Марка арк.№	Найменування	Примітки
1	Загальні дані	
2	Схема гідроізоляції ростверку, стін підвалу та шпунтового огороження	210/11-2019-AP
3	План на відм. -4.950 Фрагмент плану на відм. -2.350, -1.350 Розріз 4 - 4	210/11-2019-AP
23а	Розрізи по стінам підвалу	210/11-2019-AP
28	Схема внутрішніх вітражей	210/11-2019-AP
24	Вертикальні елементи каркасу на відм. -5,050	210/11-2019-КБ.1

В проекті "Будівництво приміщень торговельно-розважального призначення і закладів громадського харчування зі стоянками автомобілів для відвідувачів на перетині Дніпровської набережної та проспекту Миколи Бажана у Дарницькому районі м. Києва" виконані додаткові до нормативних вимог наступні компенсаційні заходи, що унеможливають негативний вплив на споруди метрополітену, та відповідають вимогам з організації технічного обслуговування та експлуатації метрополітену, в тому числі:

Зм.	Кіл.	Арк.	Недок.	Підпис	Дата	Будівництво приміщень торговельно-розважального призначення і закладів громадського харчування зі стоянками автомобілів для відвідувачів на перетині Дніпровської набережної та проспекту Миколи Бажана у Дарницькому районі м. Києва			
Виконав	Василенко					Приміщення торговельно-розважального призначенн

Розріз по стіні підвалу 1-1  
(в осях 2-4, И-К)

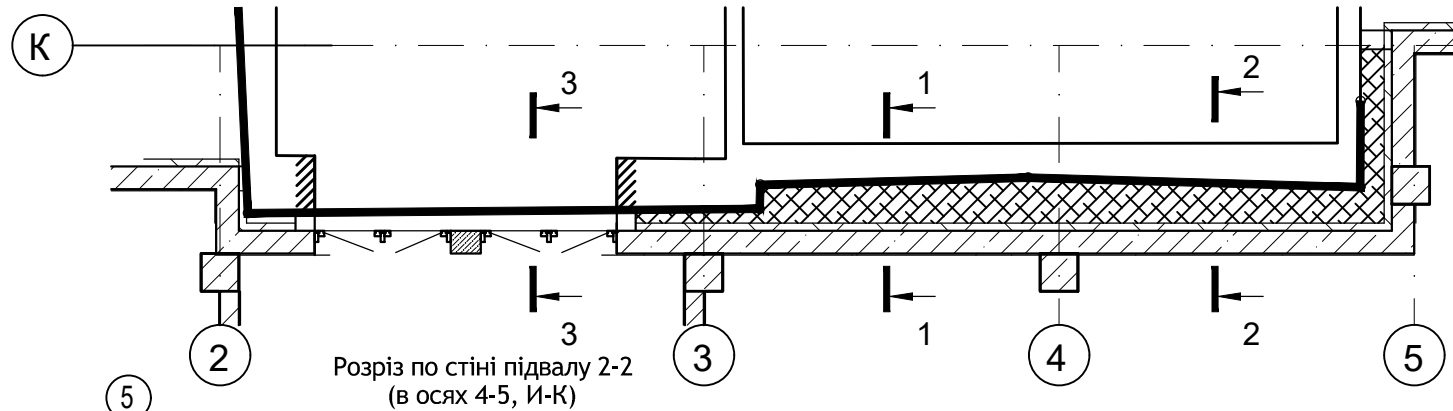
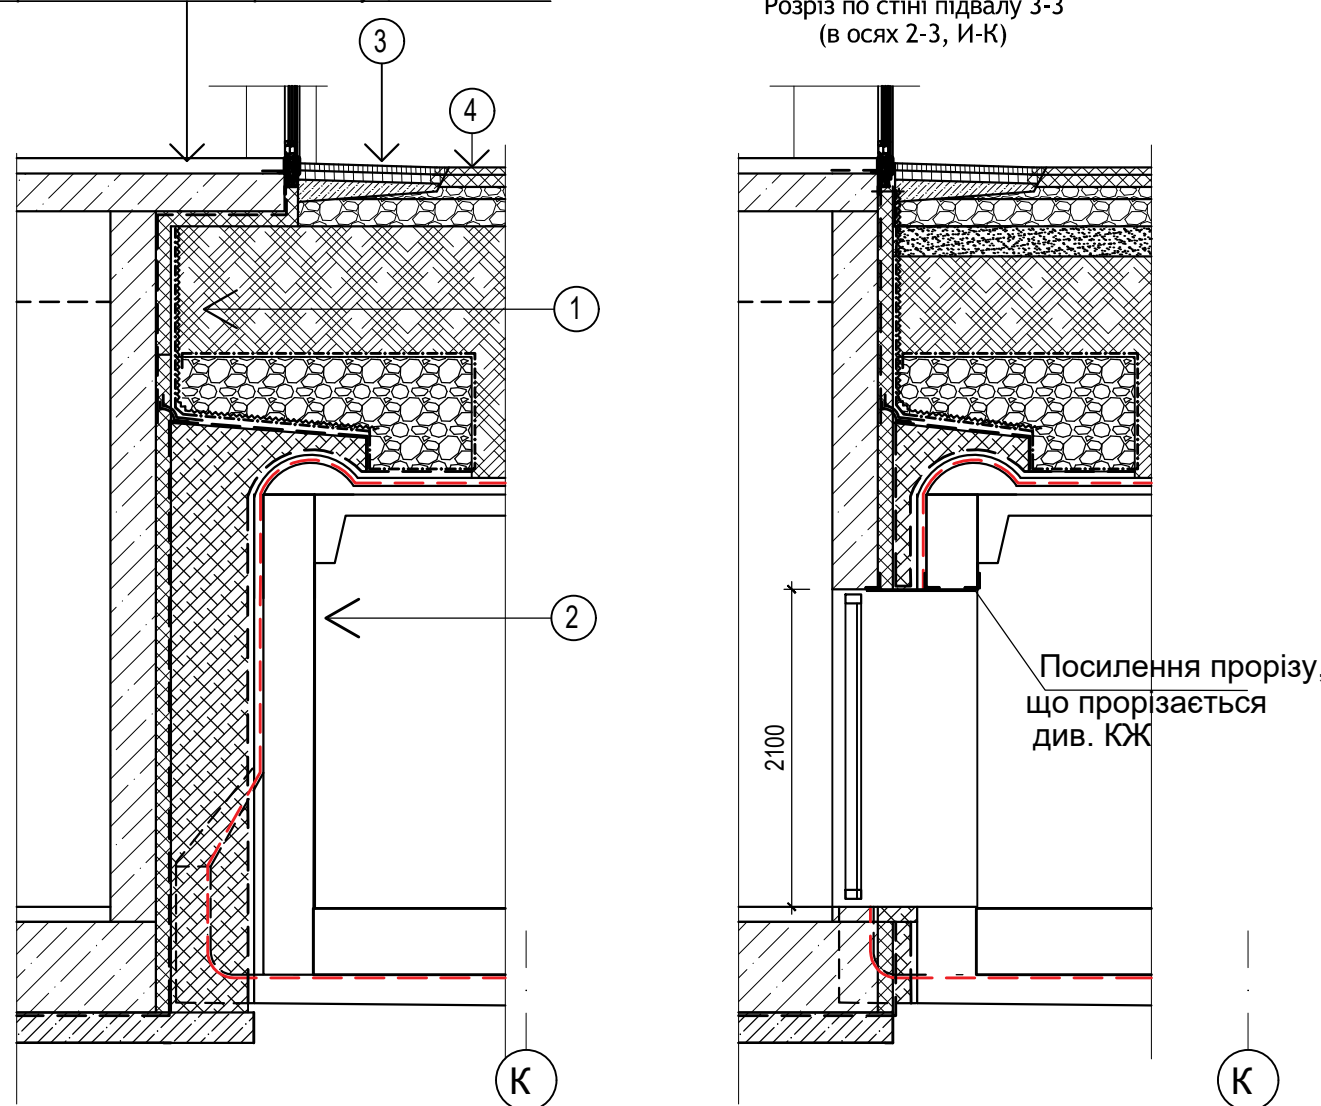
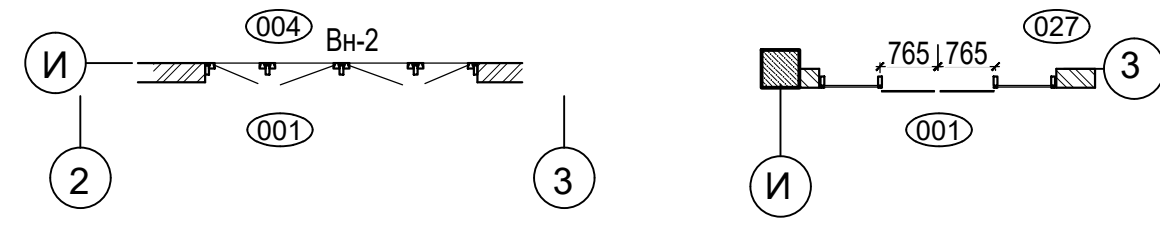
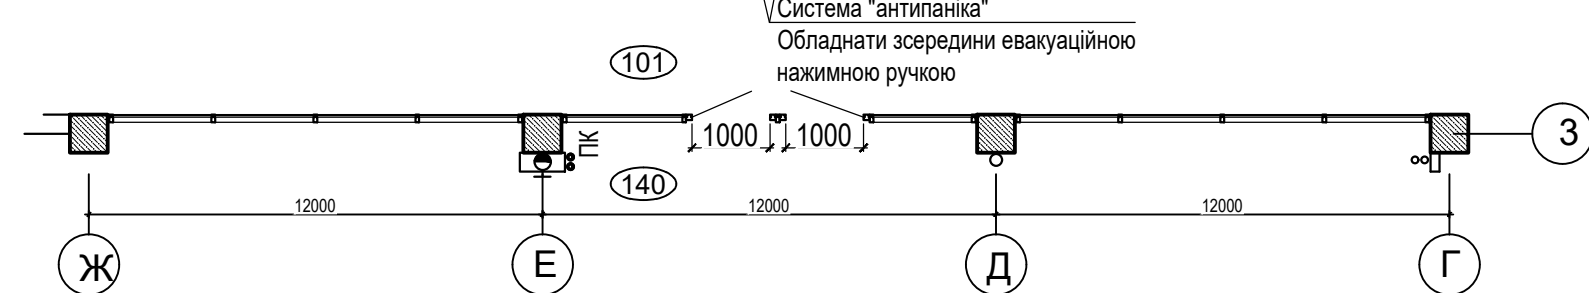
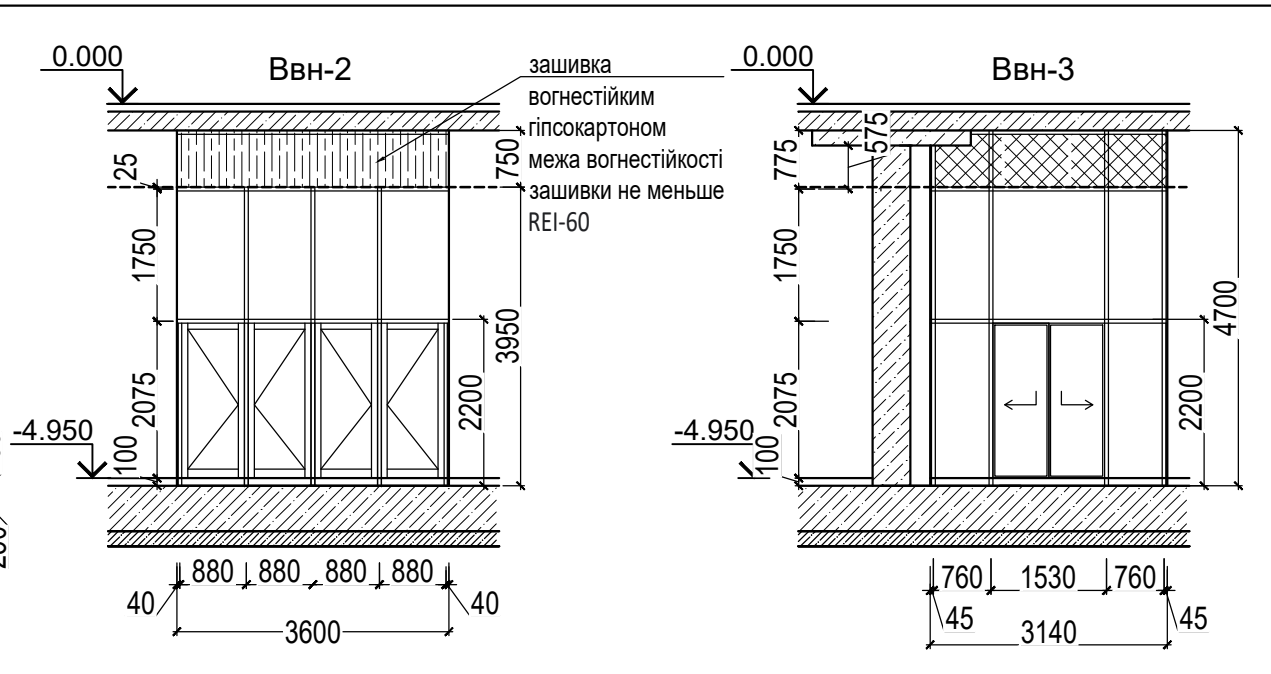
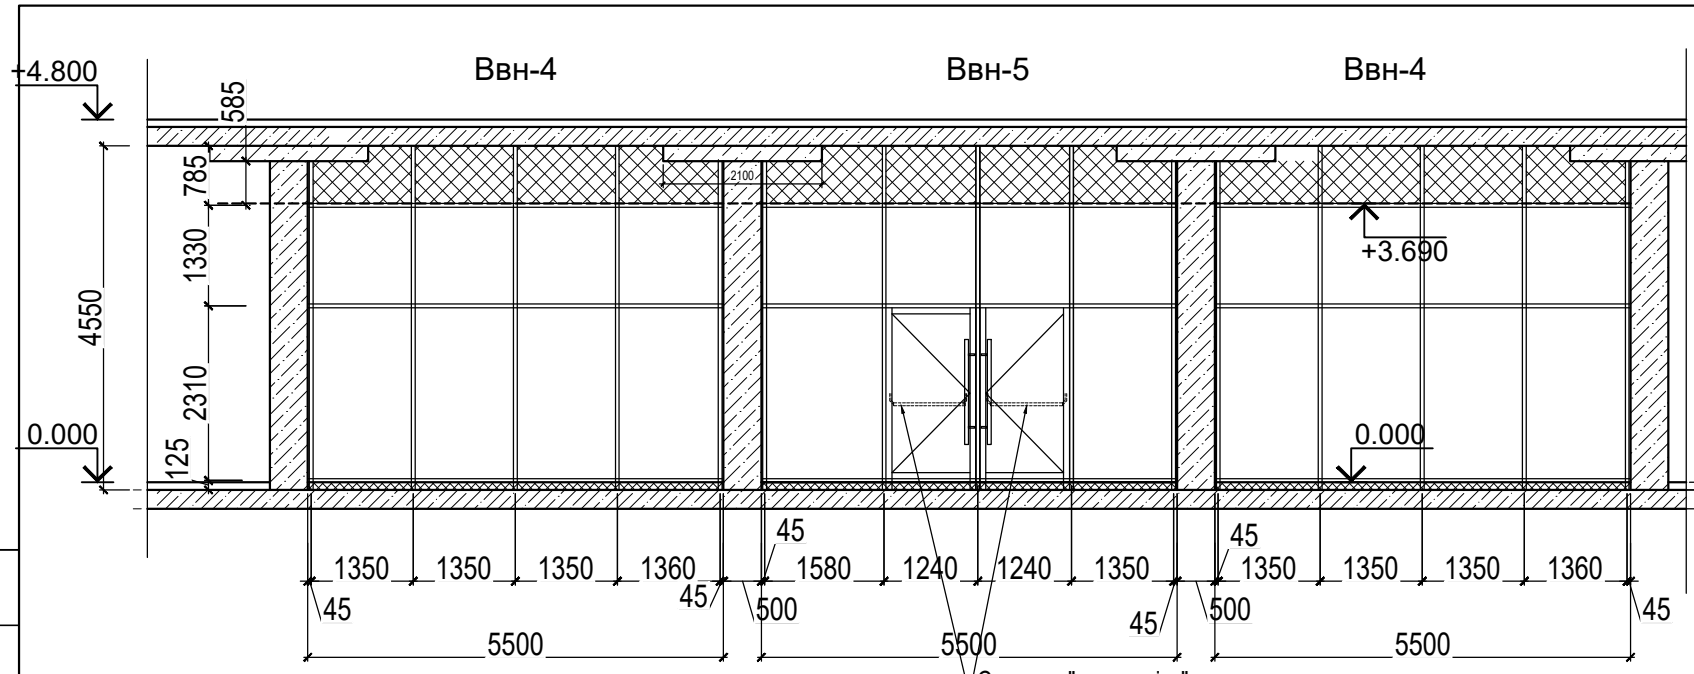
**4. «влаштування деформаційного шва з посиленою гідроізоляцією між спорудами метрополітену та Об'єкту в місці примикання до вестибюлю станції метрополітену в осях 2-3/И-К;»**

**5. « влаштування благоустрою території об'єкту з твердим покриттям та поверхневим водовідведенням до системи міської дощової каналізації для зменшення інфільтрації дощових та талих вод в ґрунт;»**

- В місці безпосереднього примикання вестибюля метрополітена до будівлі виконується відновлення існуючої гідроізоляції переходу та посилені гідроізоляційні заходи щодо будівлі, що відображено на арк. AP-23а. Після виконання котловану та влаштування прорізу в стіні вестибюля метрополітена, деталі та вузли заходів гідроізоляції можуть бути уточнені.

- Покриття навколо будівлі (крім внутрішнього проходу з оздобленням ФЕМ) – асфальтобетон. Склад покриття та відмостки вказаний на розрізах арк. AP-23а

Специфікація заповнення прорізів

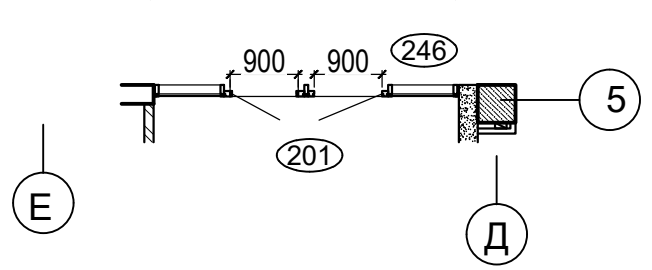
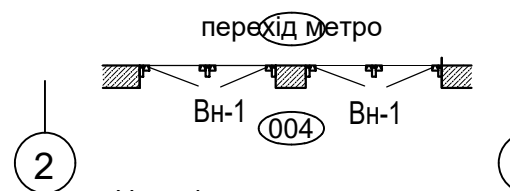
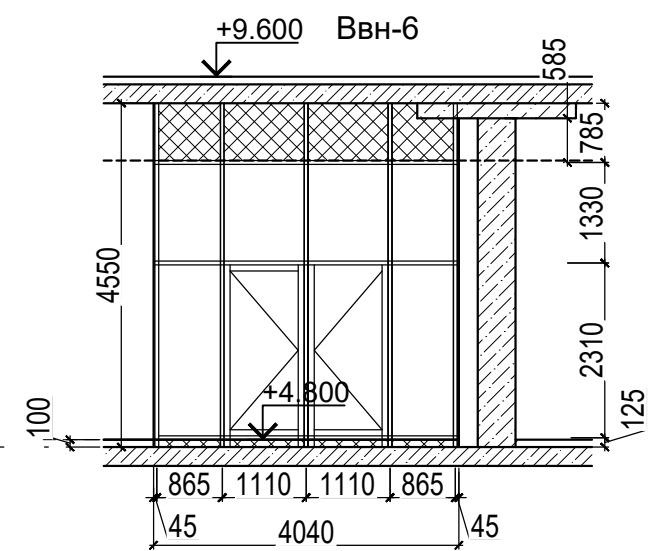
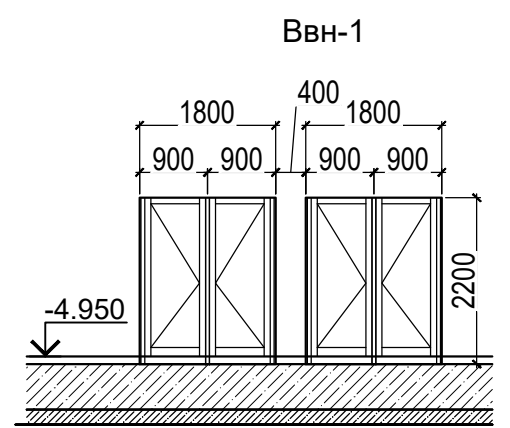
**3. « заповнення прорізу в підземному переході Об'єкту перешкодою 2-го типу згідно з вимогами п.2.14 (табл.2) ДБН В.1.1-7-2016 «Пожежна безпека об'єктів будівництва. Загальні вимоги» в місці примикання підземної частини Об'єкта до діючого підземного переходу в осях 2-3/И-К;»**

- Стіни тамбур-шлюзу в осях 2-3 \ И-К виконуються з повнотілої цегли і залізобетону з межею вогнестійкості не менше REI-60 (2 тип) Заповнення прорізів - алюмінієві вітражі Вн-1 і Вн-2 (арк. AP-3 (зам. 1) і арк. AP-28 (зам.1)) в протипожежному виконанні з межею вогнестійкості EI 30 (2 типу).

Вертикальні елементи каркасу на відм. -5,050

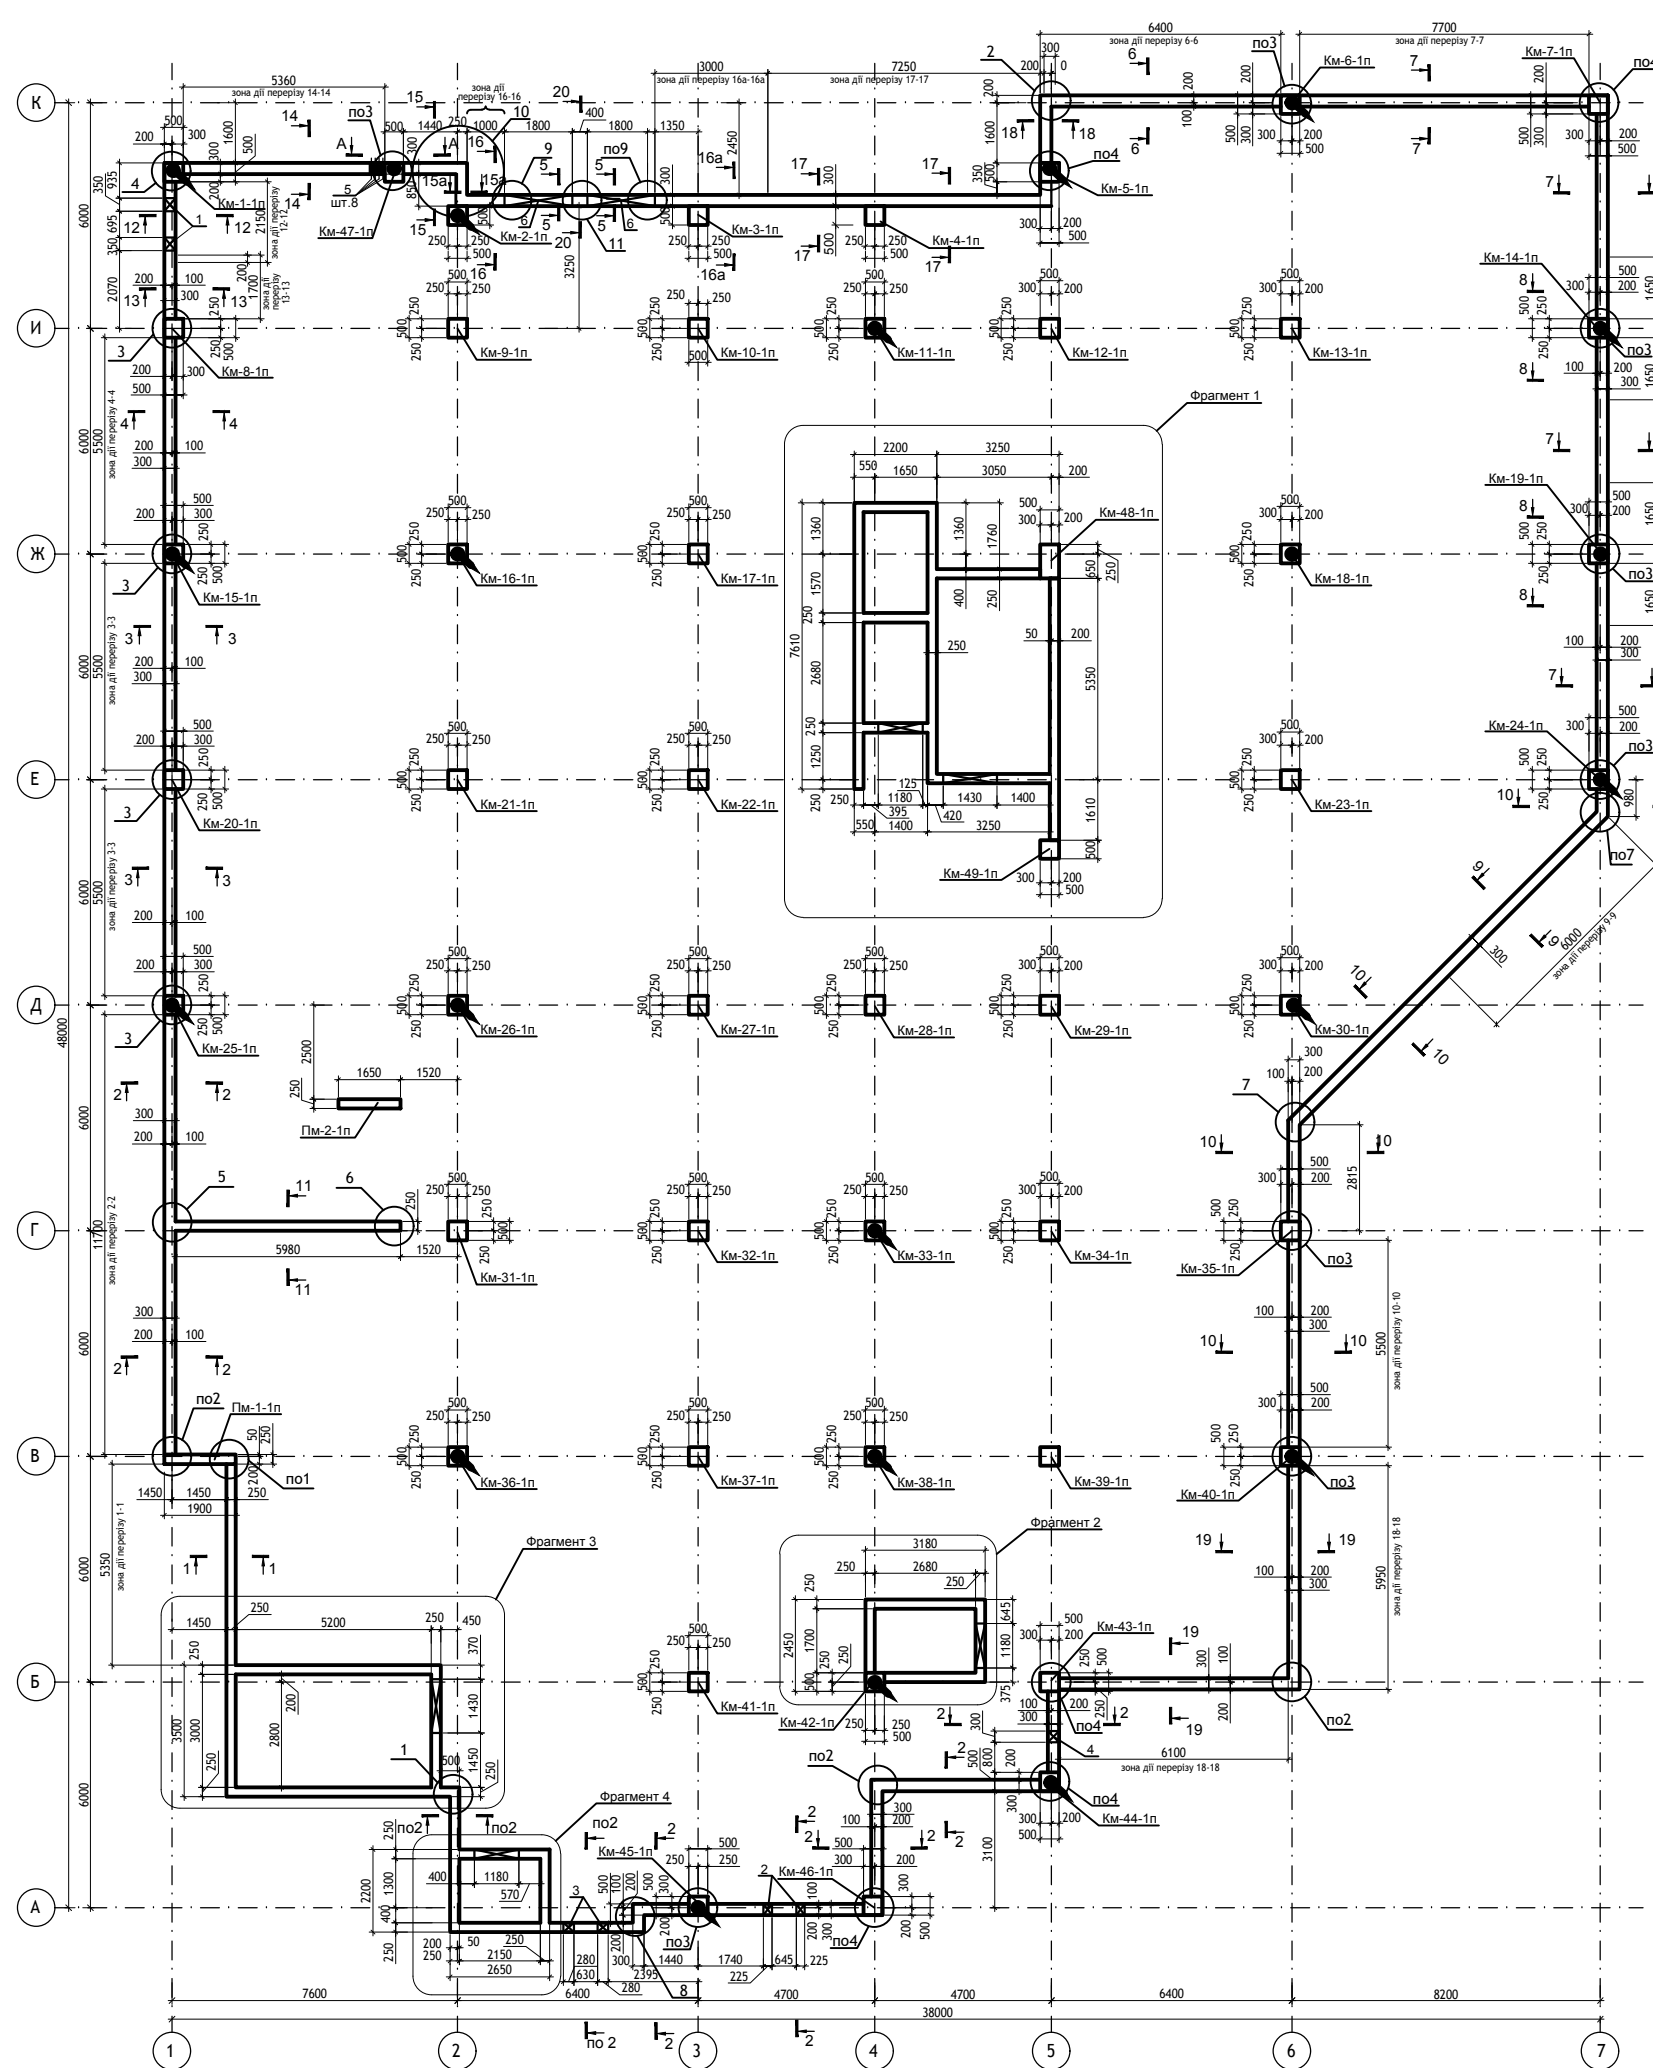
**1. « влаштування посиленої гідроізоляція підземних конструкцій Об'єкту по всьому периметру;»**

- в бетон підземної частини додається «Пенетрон Адмікс» що зазначено в прим.21 арк. КБ.1-24 (зам.3), в шви бетонування закладається Пенебар.
- зовні підземна частина захищена рулонною гідроізоляцією по типу «техноеласт ЕПП» в два шари по праймеру, що зазначено на арк. AP-2 (зам.1)
- в місці безпосереднього примикання вестибюля метрополітена до будівлі виконується відновлення існуючої гідроізоляції переходу та посилені гідроізоляційні заходи щодо будівлі, що відображено на арк. AP-23а
